Новые возможности

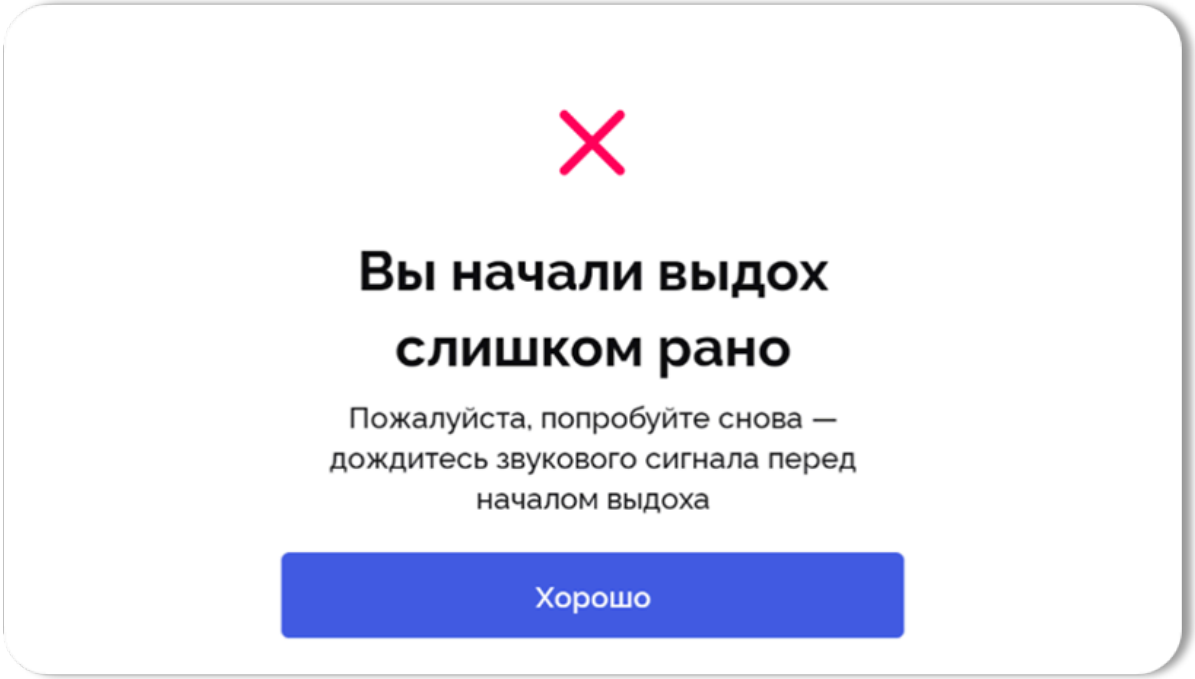
1. Алкотестеру перед измерением нужна калибровка. Выдох в алкотестер во время калибровки приводит к ошибке. После трёх неудачных попыток выдоха в алкотестер осмотр завершается. **Раньше** мы отображали общую информацию об ошибочном завершении осмотра, было непонятно, что именно пошло не так. **Теперь** показываем детали.

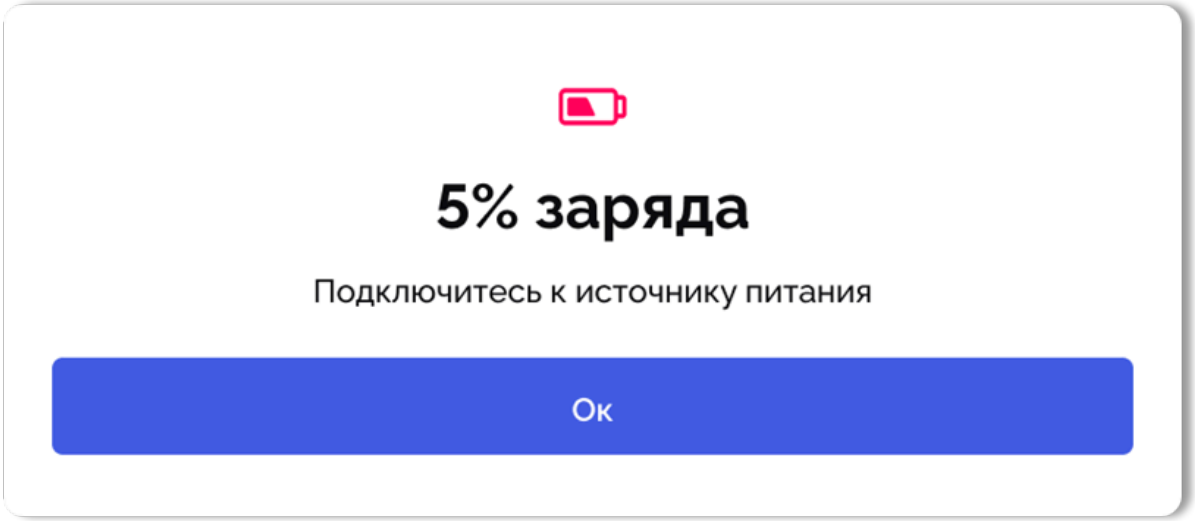
2. Наши ПАК могут работать автономно, но если заряда мало, есть риск не завершить осмотр. Теперь мы блокируем возможность проходить осмотры на ПАК, если его уровень заряда опустился ниже 5%. Чтобы вы не забыли включить ПАК в розетку, мы добавили предупреждение о заряде ниже 15%.

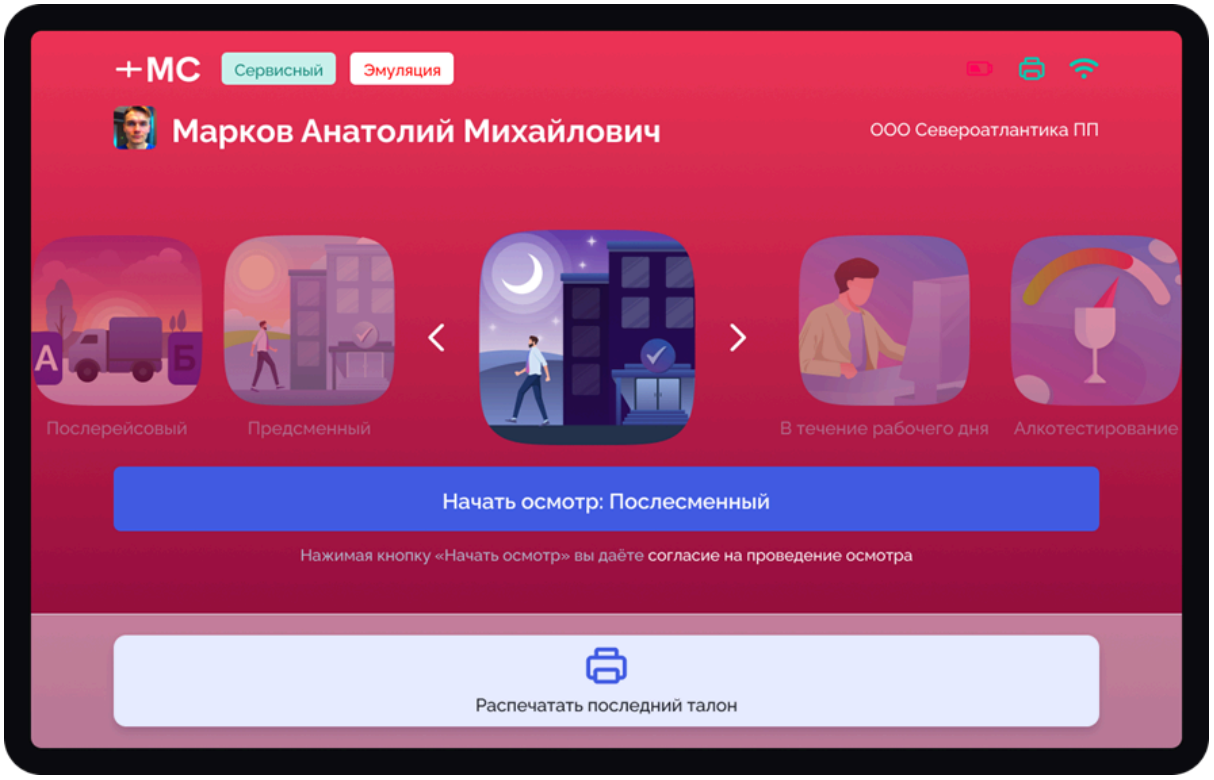
3. Сотрудники поддержки могут удалённо проверить ПАК в режиме эмуляции работы с оборудованием. Раньше для запуска эмуляции требовалось отдельное приложение, теперь это можно сделать через сервисное меню.
   a. **Как это работает**. Эмуляцию запускают сотрудники техподержки в сервисном меню. Осмотры-эмуляции передаются медработникам, но не попадают в биллинговый отчёт. Информация о таких осмотрах не передаётся ЕРП.
   b. **Работники не смогут использовать эмуляцию для выхода в рейс или на смену**. Активный режим эмуляции на ПАК отобразится работникам вот так:
